Technische Änderung der Standardserie des Weidmüller Industry Leuchten Portfolios

Nummer der Produktänderungsmitteilung: PCN-PB45-20250221-01-A
Datum der Veröffentlichung: 21.02.2025
Gültigkeitsdauer: bis auf Weiteres
Revisionsnummer: 01

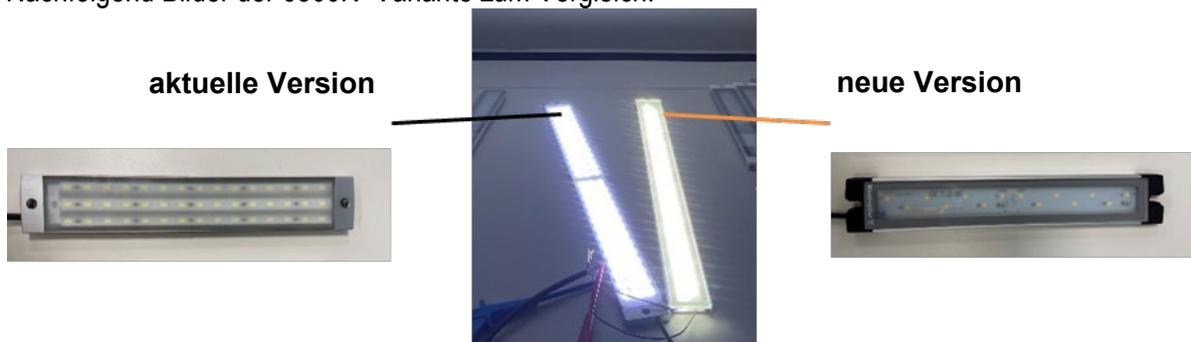
Die LEDs werden zukünftig mit einem Sicherheitsglas (ESG) abgedeckt. Die LEDs werden zweireihig versetzt auf der Platine positioniert. Die Anpassung der Positionierung ist im leuchtenden Zustand optische nicht erkennbar, da die Lichtwerte wie Lux und Lumen identisch sind. Die Leistungswerte haben nur leichte Abweichungen, welche jedoch keinen Wechsel von vorhandenen Netzteilen erfordern. Die Farbtemperatur kann sich abweichend darstellen. Des Weiteren ermöglichen zwei Langlöcher, welche nur noch einen Durchmesser von 6mm haben (zuvor 6,5mm), eine vereinfachte Montage der Leuchte. Die Schutzklasse IP67 sowie der Abstrahlwinkel von 120° bleiben erhalten. Nachfolgend Bilder der 6500K -Variante zum Vergleich:
